改善箇所説明図①

【カバー類を外して車両前方より】

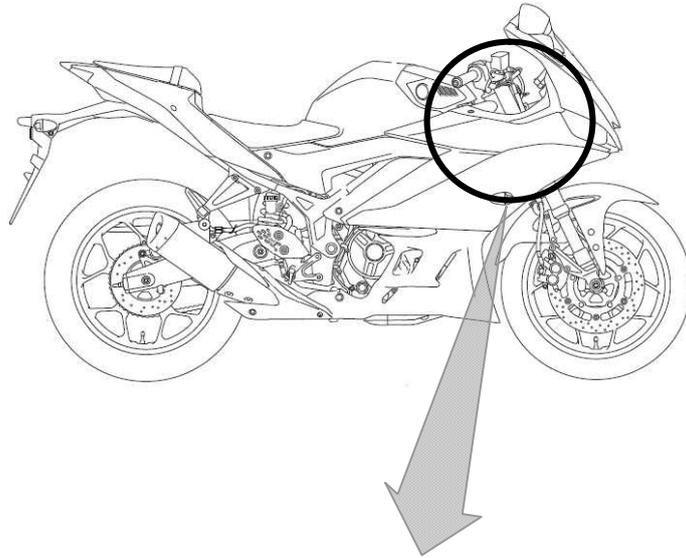
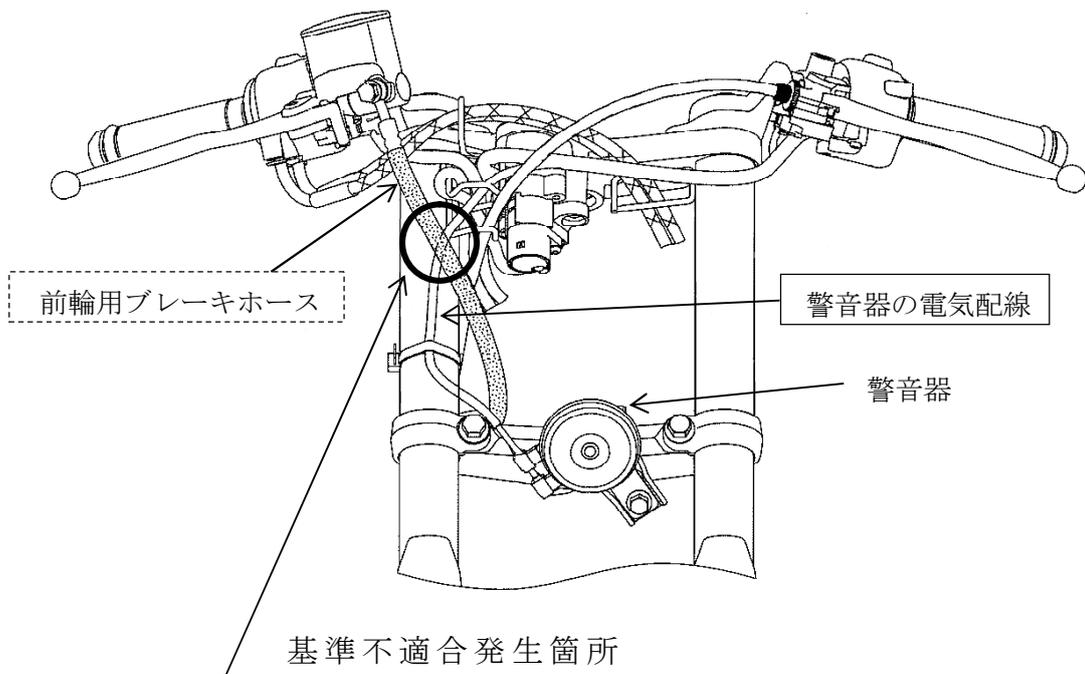
警音器の電気配線において、配索指示が不適切なため、ハンドルを左に切ると前輪用ブレーキホースと接触するものがある。そのため、当該ブレーキホースの保護材が摩耗し、そのままの状態で使用を続けると、当該ホースが損傷して、最悪の場合、ブレーキ液が漏れ、制動力が低下するおそれがある。

改善の内容：全車両、警音器の電気配線の取り回しを変更する。なお、当該ブレーキホースを点検し、損傷が認められるものは新品に交換する。
